监理工程师通知单

工程名称：山东龙福环能 5.9MWp 屋顶分布式光伏发电项目

编号：ZHJL-TZ-007

主题：关于施工质量的事宜

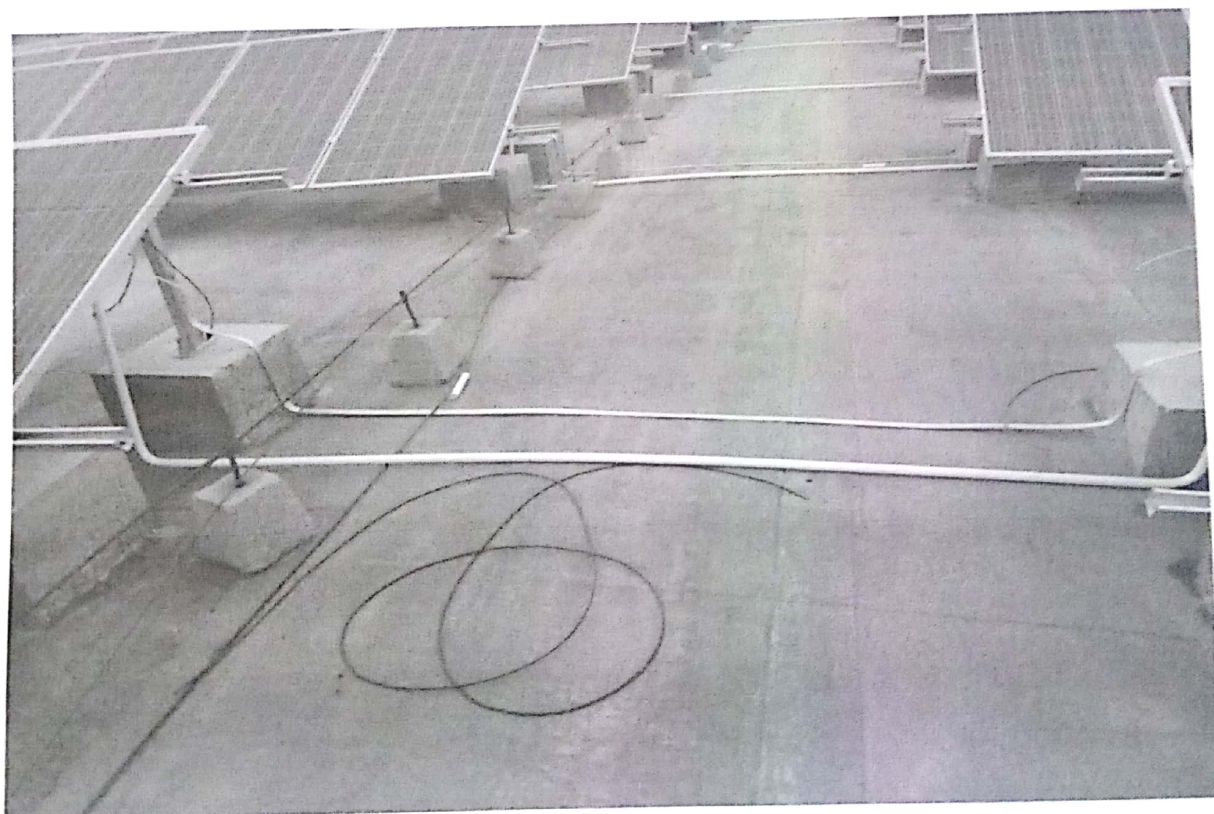
屋面垃圾未及时清理

针对上述问题，要求你方重视并尽快落实整改，避免在以后施工过程中产生类似问题。整改自检合格后报监理部复查。
